Znak sprawy: WOOŚ.4221.23.1.2022.AD

**Dotyczy: Raportu o oddziaływaniu przedsięwzięcia na środowisko złożonego z wnioskiem Prezydenta Miasta Tarnobrzega dla zadania pod nazwą „Energia dla Tarnobrzega”**

W odpowiedzi na pismo Regionalnego Dyrektora Ochrony Środowiska w Rzeszowie z dnia 12 kwietnia 2022 r. (znak pisma: WOOŚ.4221.23.1.2022.AD.9) informującego o konieczności uzupełniania materiałów zawartych w przedłożonej dokumentacji, niezbędnych do zajęcia stanowiska przez tuż. Organ, w sprawie procedury wydania decyzji o środowiskowych uwarunkowaniach dla przedsięwzięcia pn.: „Energia dla Tarnobrzega”, działając w imieniu FCC Environment CEE GmbH w oparciu o udzielone mi pełnomocnictwo (w aktach sprawy) odpowiadam jak poniżej:

### Wahania zwierciadła wody (NgM) w okresie pomiarowym wyniosły – 0,67 m (najwyższa / najniższa wartość położenia wody).

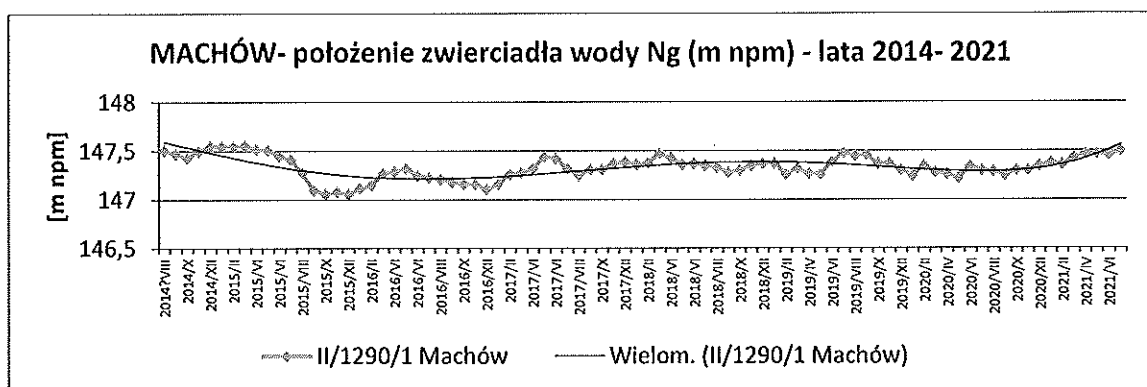
**5. Opisać warunki hydrogeologiczne na terenie przedsięwzięcia, w tym położenie i charakter zwierciadła wód podziemnych oraz określić, czy ma charakter izolowany.**

Na analizowanym obszarze wg. „Kwartalnego Biuletynu Informacyjnego Wód Podziemnych Państwowej Służby Hydrogeologicznej” - publikacje kwartalne PIG PIB Warszawa, wody podziemne neogenu (napięte zwierciadło wód) monitorowane są w Machowie.

Punkt monitoring: II/1290/1 Machów 151.00 m n.p.m.  
JCWPd 135  
Stratygrafia NgM  
Litologia w  
Głębokość otworu 90,0  
Głębokość stropu poziomego wodonośnego 55,0  
Głębokość spągu poziomego wodonośnego >90,0  
Początek obserwacji 2014.

Wahania zwierciadła wody (wartości SGM) przedstawia poniższy wykres:
